改善箇所説明図

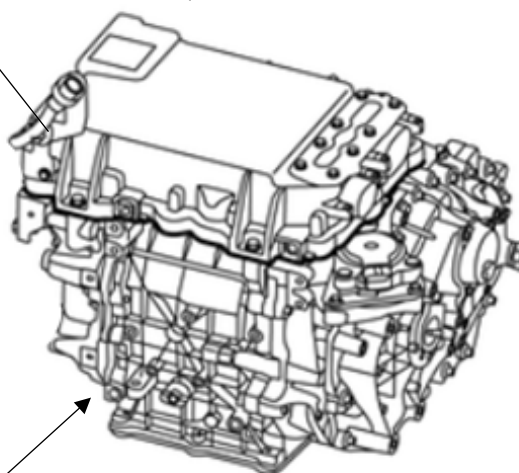
基準不適合発生箇所

駆動モータにおいて、ベアリング組付治具が不適切であったため、組付時にオイルシール用Oリングが損傷したものがある。そのため、使用過程で当該部位から駆動モータ内の冷却用オイルが漏れ、絶縁抵抗が低下し、最悪の場合、駆動モータの出力が停止して走行不能に至るおそれがある。

全車両、駆動モータを良品と交換する。(4WD車については後輪用駆動モータを交換する。)

識別：黄色のシールをモデルナンバープレートの右横に貼り付ける。
